SERVICE INFO – INA 0188

Brațul de tensionare 533 0075 30

Aveți grijă să respectați lungimea șuruburilor

Foto: Dreapta, vechiul model / stânga, noul model

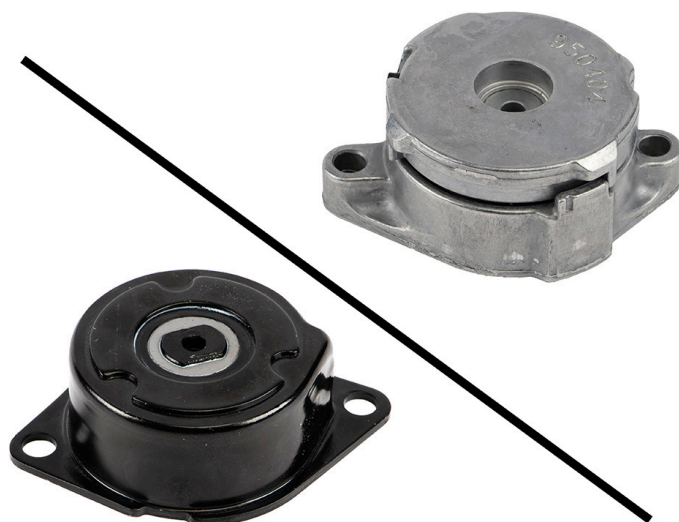
În cadrul dezvoltării continue a produselor noastre, a fost modificat brațul întinzătorului 533 0075 30. Montarea corectă a acestui nou model presupune șuruburi mai scurte. Șuruburile M8x35 au fost înlocuite cu șuruburi M8x22.

În buletinul de informații service se ilustrează caracteristicile vizuale ale modelului anterior (figura din dreapta) și ale noului model (figura din stânga).

Pentru o reparație corectă cu ajutorul noului braț întinzător 533 0075 30, pot fi folosite numai șuruburi de mărimea M8x22
